『福島県原子力発電所安全確保技術検討会が取りまとめた  
8項目の要求事項』に関する対応について

東京電力ホールディングス株式会社

2023年7月11日

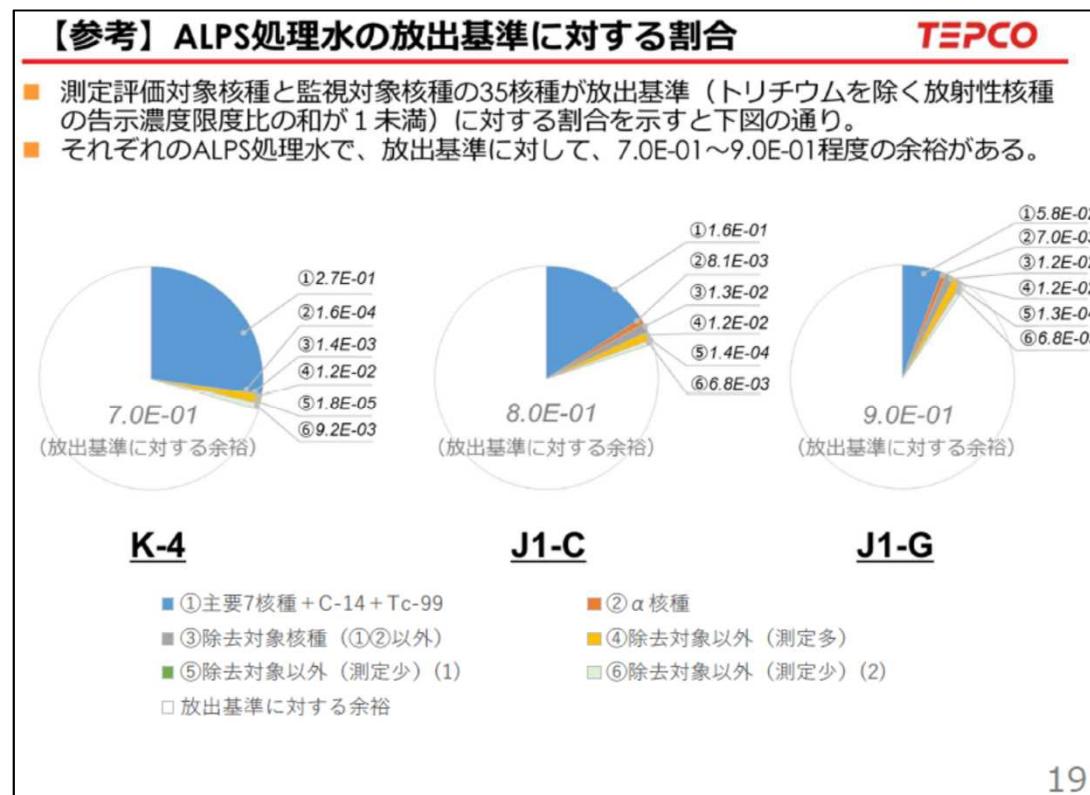
- K-4,J1-C、J1-GのALPS処理水の放出基準に対する割合が示されている（スライド19）がこの図が示していることがわかりません。①～⑥の合計が0.3、0.2、0.1となっているが、①～⑥以外の核種が残り、0.7、0.8、0.9含まれているということですか。

- K-4,J1-C、J1-GのALPS処理水の放出基準に対する割合が示されている（スライド19）①～⑥のうち、④～⑥の核種が何かを教えてください。

- 2023年2月9日に行われた第7回技術検討会の【議題1】(資料1 ALPS処理水の取り扱いに関する実施計画変更認可申請の状況について)で示した資料は、測定評価対象核種(29核種)と監視評価対象核種(6核種)の告示濃度比総和が、放出基準に対してどれほどの余裕があるかを示したもの。
- 当該資料は、原子力規制庁技術会合の資料を抜粋したものだが、技術会合資料の前後関係を省略したため意図が伝わらないものであった。
- そのため、次ページ以降に再度本内容を説明する。

- 測定評価対象核種と監視対象核種の35核種が放出基準（トリチウムを除く放射性核種の告示濃度限度比の和が1未満）に対する割合を示すと下図の通り。
- それぞれのALPS処理水で、放出基準に対して、 $7.0E-01$ ～ $9.0E-01$ 程度の余裕がある。

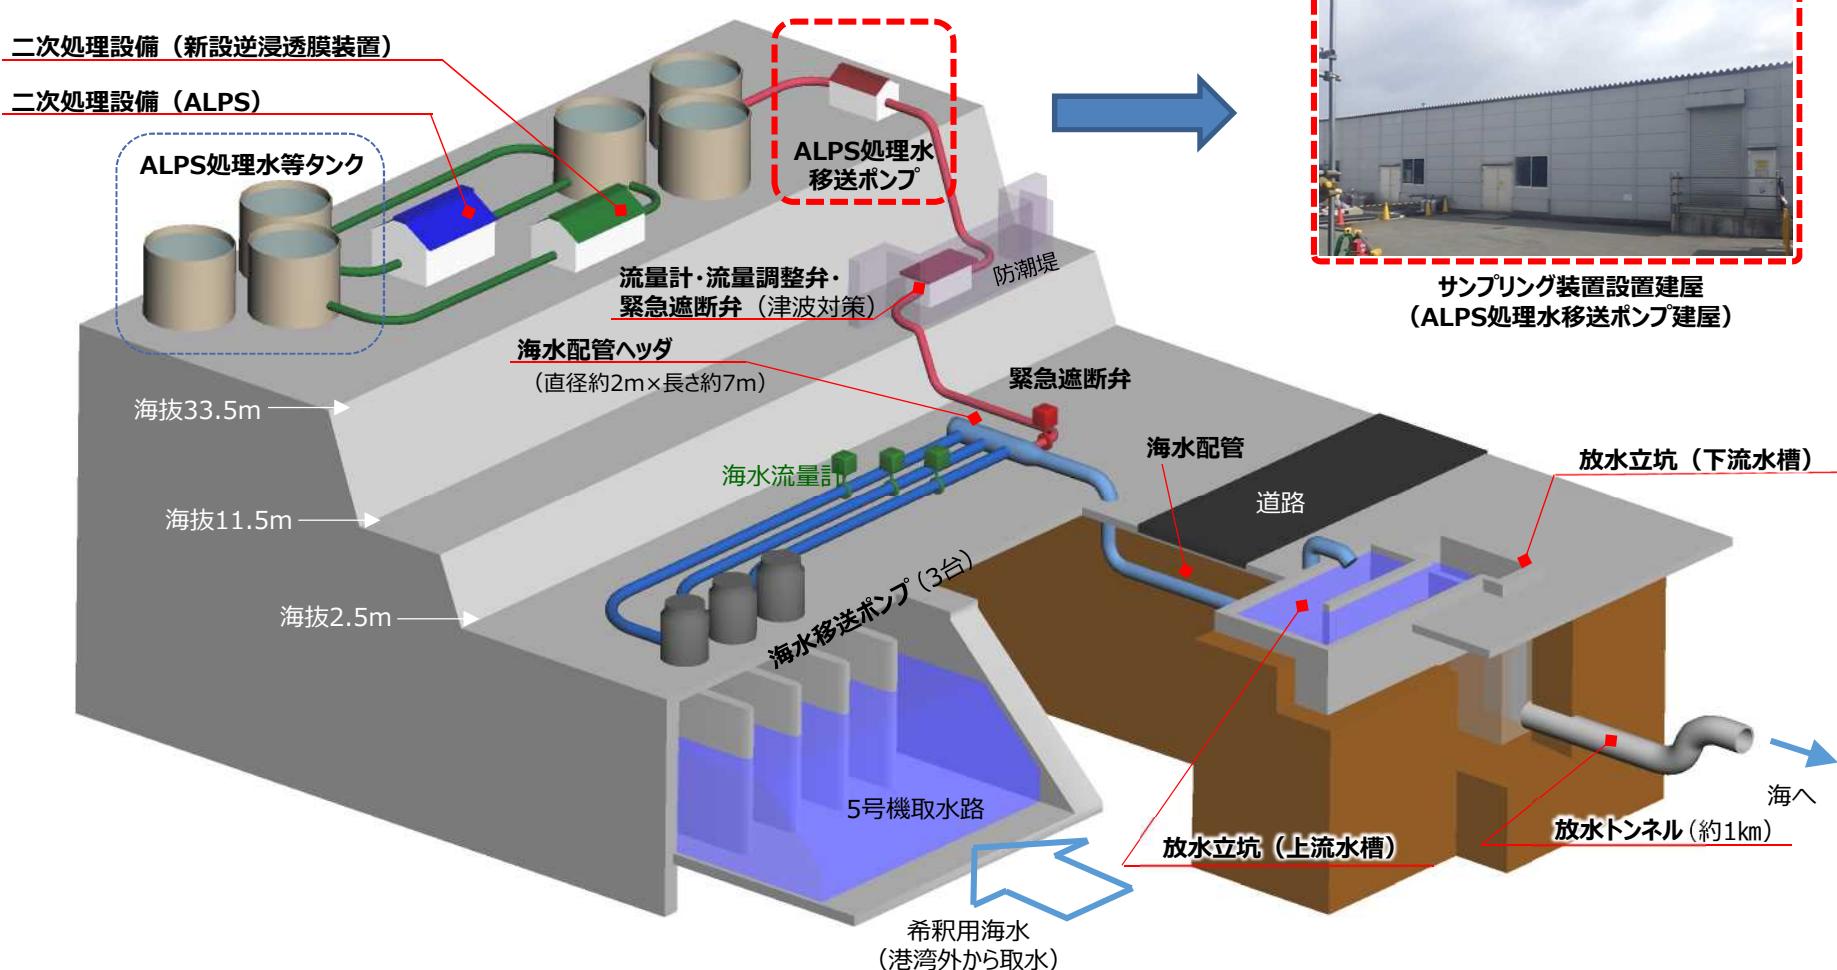
- トリチウム濃度が高いA L P S処理水の水質確認分析に当たり、注意していることを御教示ください。

(例) COD測定では、試料を硫酸酸性とし、酸化剤として過マンガン酸カリウムを加え、沸騰水浴中で反応させる。

この際、A L P S処理水が水蒸気となり、分析室内に充満する可能性があるので、ドラフト内で分析している。など

- 水質確認分析に従事する分析員は、放射能分析を専門としていないため、内部取り込みと放射能汚染拡大に注意いただいている。従い、通常の水質確認分析では利便性を踏まえ実験台で試料調整を行うところ、当所ではドラフト内で試料を扱うようにしている。

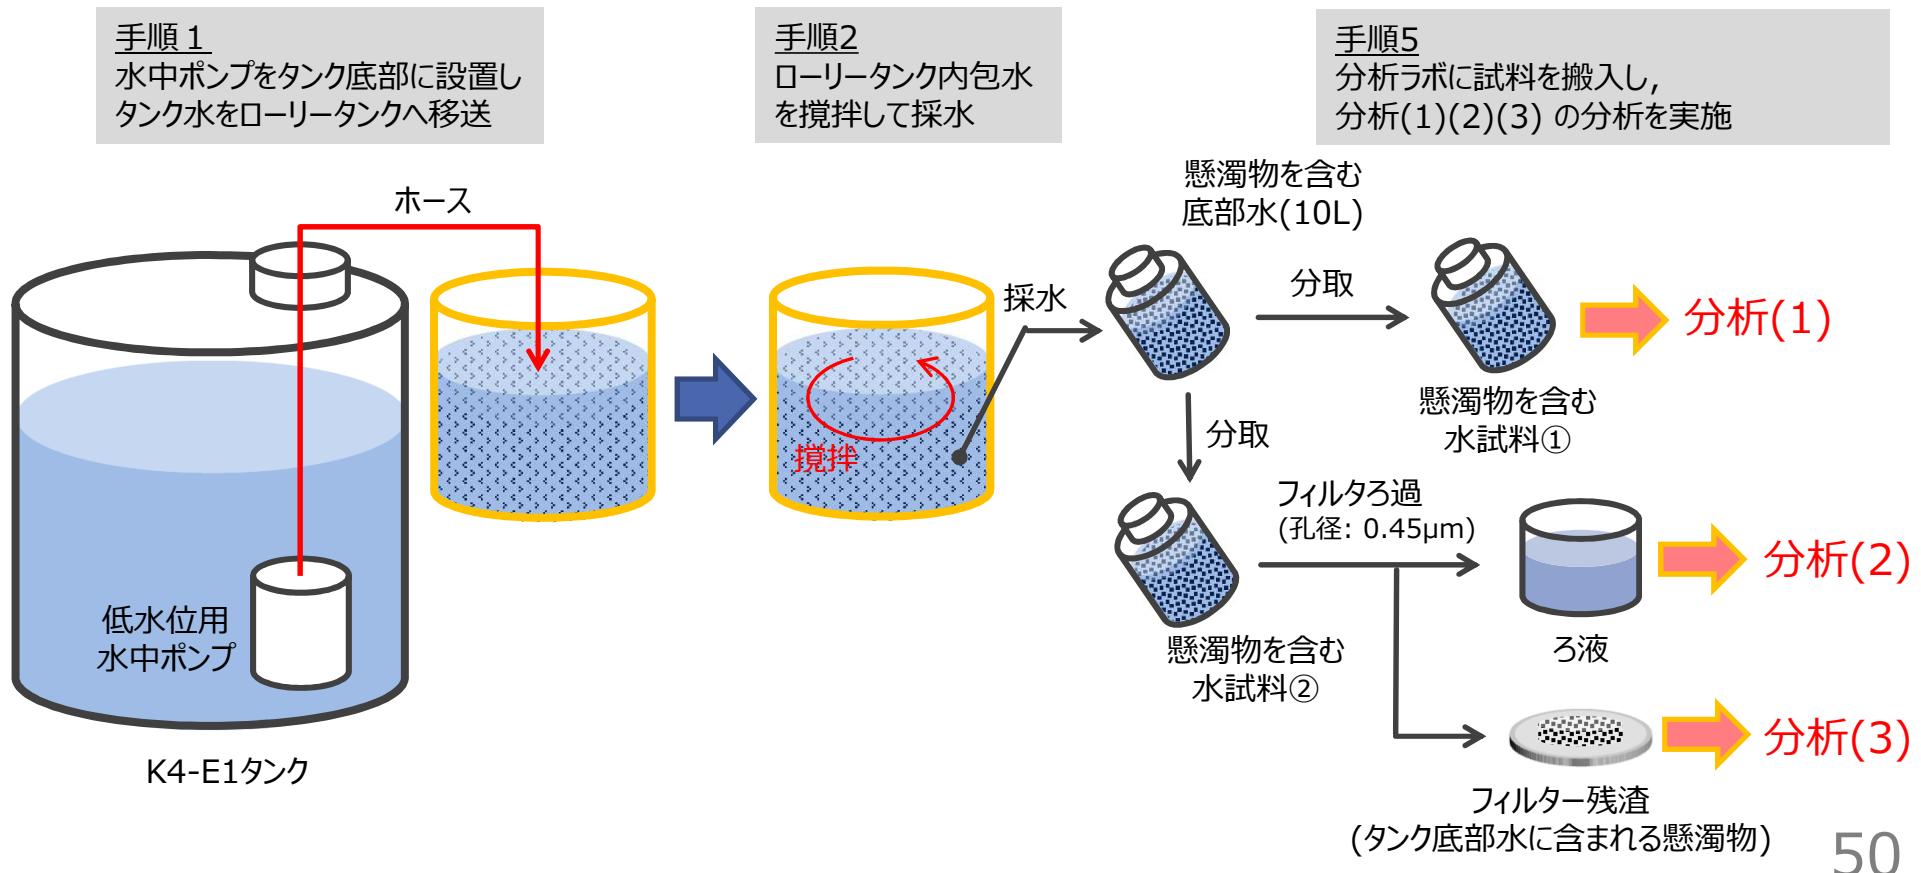
- 令和4年度第5回技術検討会において、K4タンク底部を確認し、粒子状物質が存在した場合は、それについて、セシウム以外にストロンチウム等の核種も分析することを検討するとしていたが、その結果について説明していただきたい。

- No.25において回答している通り、セシウム、ストロンチウムに関わらず、実際のALPS処理水放出前のサンプリング、分析において、固体状の放射性物質は考慮している（分析結果に含まれている）。
  - 測定・確認用設備におけるサンプリングは、循環ラインに設けたサンプリングポイントで実施。
  - 循環ラインにおける各タンクは、タンク底部に設けた連結配管で接続され、放出時にも連結配管を利用。
  - 固体状の物質が流出するような液体性状の場合、サンプリングポイントにおいて固体状の物質を含めて採取し、『水に溶解』、『水に不溶解』に関わらず放射性物質の測定が行われるため、固体状の放射性物質も存在すれば検知可能。
  - 循環・攪拌試験において循環ラインからサンプリングした水の放射能濃度は、タンク上中下層からサンプリングした水と同等であることを確認済み。
- さらに、固体状の物質の影響のご指摘を踏まえ、タンク底部水を採取し、分析した結果を次ページ以降に示す。

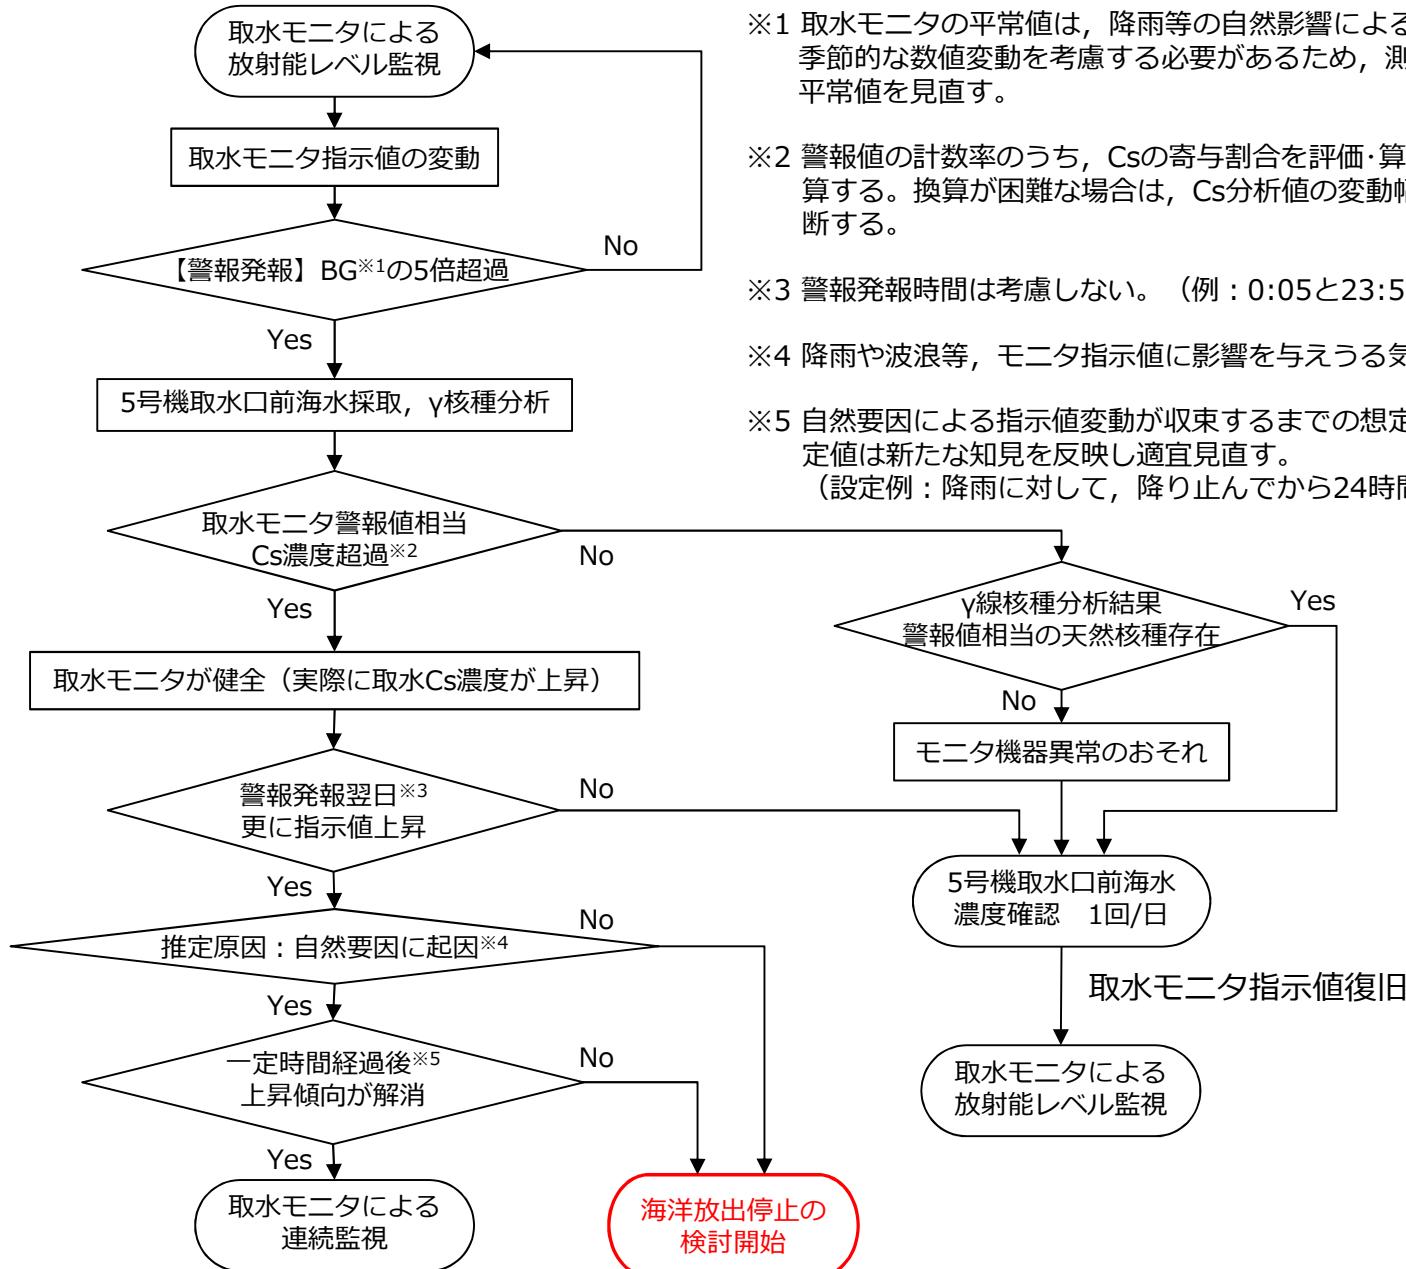
- 立坑モニタと取水モニタの警報（バックグラウンドの5倍）が発報した場合でも、放水を停止する運用は、今のところ考えていないとの説明があったが、警報が発報し、手分析をした結果、濃度が高いことがわかった場合に放水を停止することは必要ではないか。基準を設定しておいたほうが良いと考える。

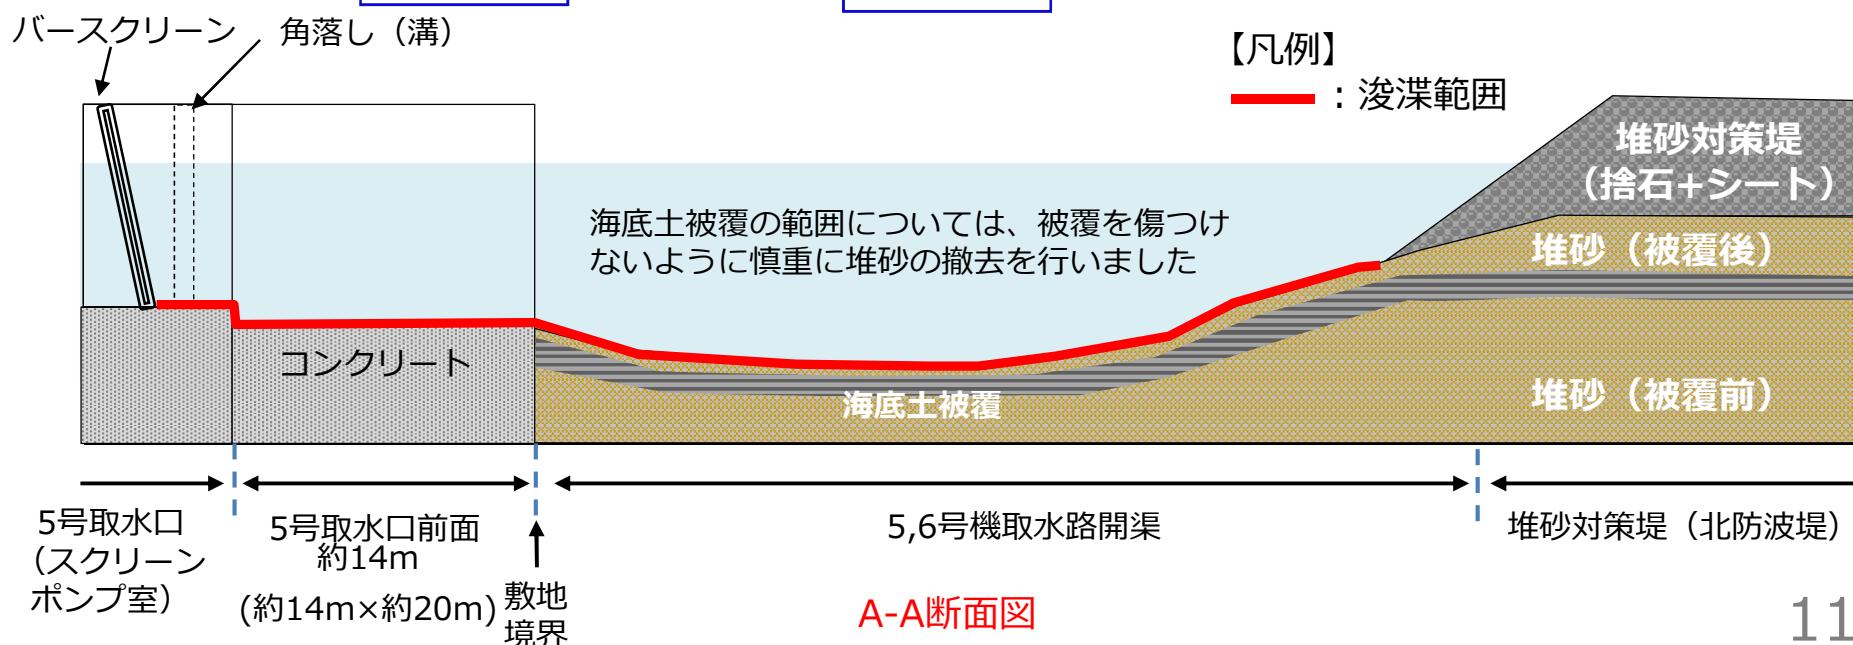
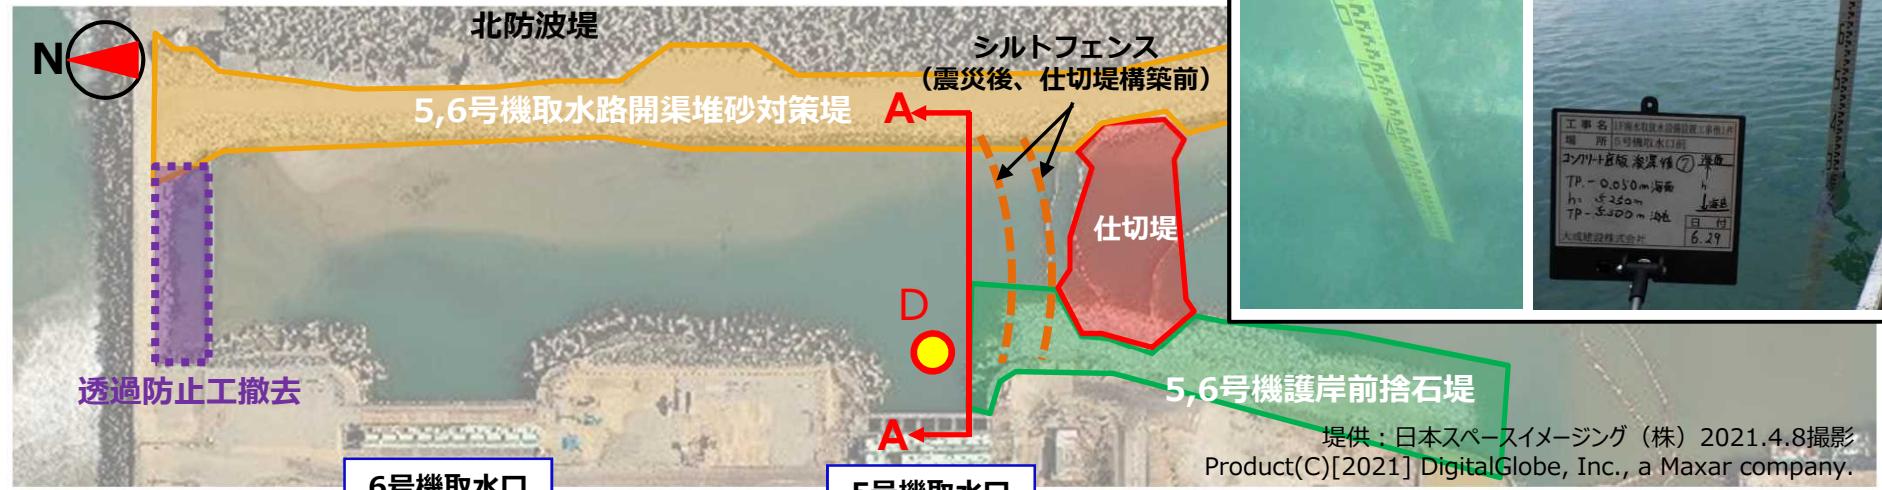
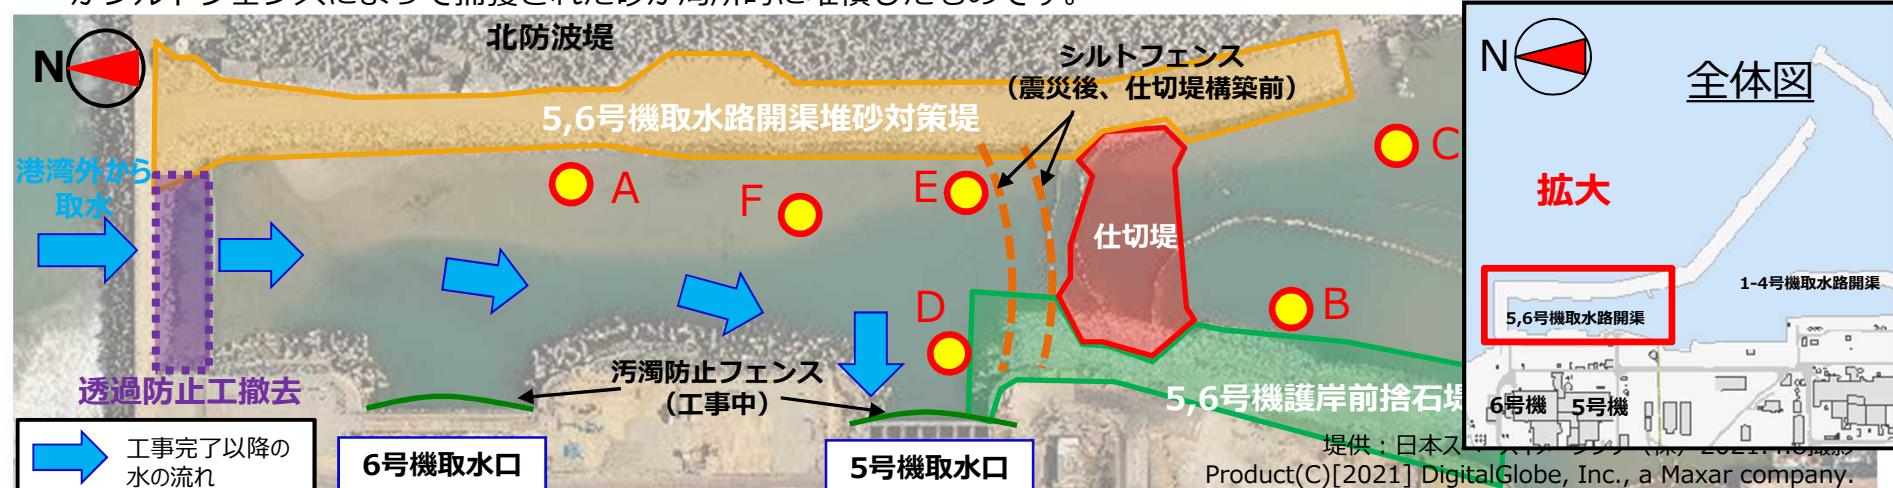
- 水中ポンプを主に使用して堆積する海底土を丁寧に撤去していると回答されたが、その工事の実施状況（範囲と頻度）及び実施後の測定点A～Fの海底土及び海水の放射能濃度の低減効果、結果について説明のこと。

- 5号取水口の前面において、次頁（スライド113）に示す図の範囲の堆砂撤去を行いました。
- 同図に示すサンプリングポイントD地点より5号取水口側の範囲については、主に水中ポンプを使用して海底土を丁寧に撤去しました。コンクリート底面部分を確認することで、堆砂撤去の完了を判断しています。
- 上記のように、海底土被覆近くまで堆砂を撤去できること等から、6月の海底土サンプリング結果（スライド114,115）では改善したものと考えています。
- また、海水のサンプリング結果（スライド116）において、高い値が検出されていないことから、D地点やシルトフェンス周辺の土砂による影響は出ていないものと考えています。
- 放出開始以降も海底土のモニタリングを継続し、海底土の堆砂において、セシウム濃度が高い値が確認され、かつ海水のセシウム濃度に有意な変動は確認された場合には、堆砂の撤去を行い、5,6号機取水路開渠内の環境維持に努めます。

- A点は、震災後に北防波堤側から流入した比較的放射性物質濃度の低い砂が堆積したものです。
- B、C点は、1-4号機取水路開渠側からの比較的放射性物質濃度の高い砂が堆積したものです。
- D点は、震災後にシルトフェンスを設置していた近傍であり、1-4号機取水路開渠側からの比較的放射性物質濃度の高い砂がシルトフェンスによって捕獲された砂が局所的に堆積したものです。

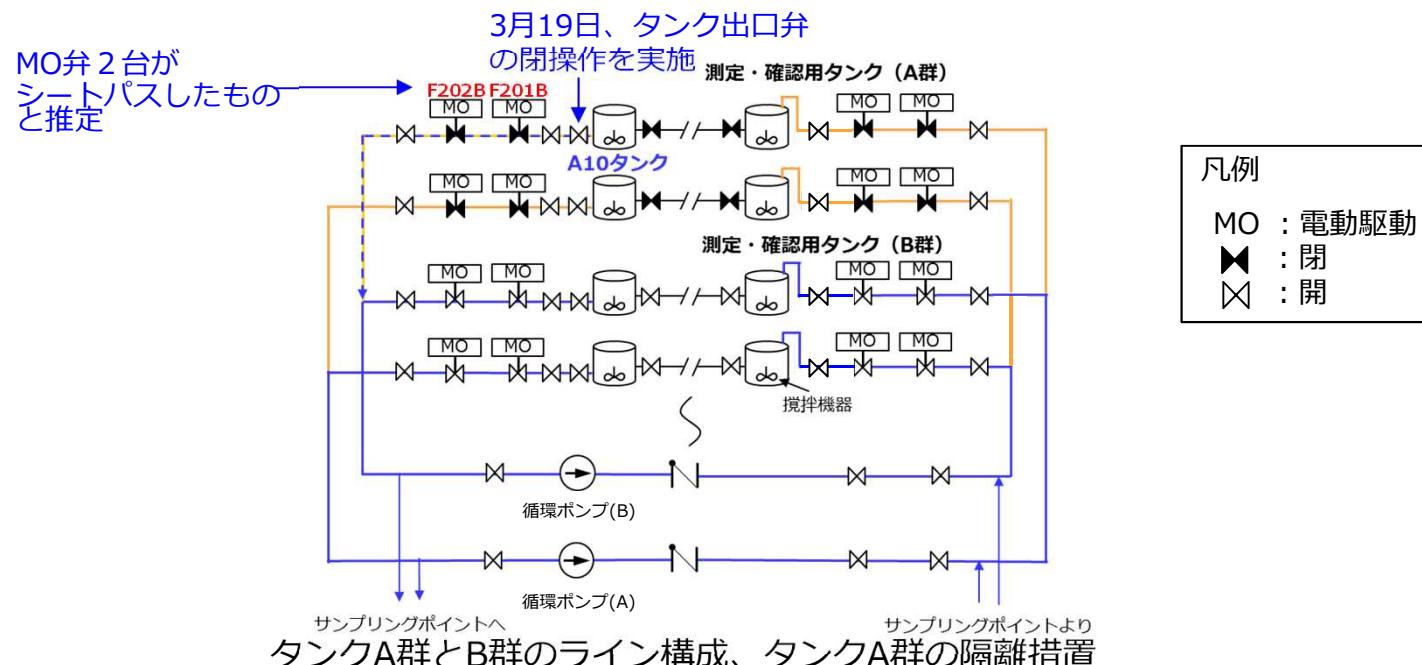
- 3月に発生したALPS処理水希釀放出設備 測定確認用タンクの水位低下 (MO弁のシートパス) について原因と対策について概要を説明してください。
- また、施工に問題があったとされておりますが、東電として施工の監督をどのようにされているのでしょうか。また、今回は東電の監督に問題はなかったのでしょうか。

- 詳細は次頁以降参照。
- 今回の事象の根本原因を踏まえて、東京電力の管理として以下の対策を実施していく。
  - 各機器に対して工場検査、現地検査の比較を行い、各検査項目の最後から機能の変更が無いよう、管理していく。
    - 工場出荷時から状態の変更（機器の分解等）を行わない（工場検査時の機能を維持する）。
    - 現地で状態の変更が必要な場合は、機能回復できていることを確認する検査（代替手段を含む）を実施する。
  - 今回の電動弁のような特殊な構造、あるいは新規導入品に対して、設備設置段階から操作手順、分解手順等について製作メーカーに直接確認する、あるいは予備を購入して直接操作・分解する等して、知識の拡充を図る。
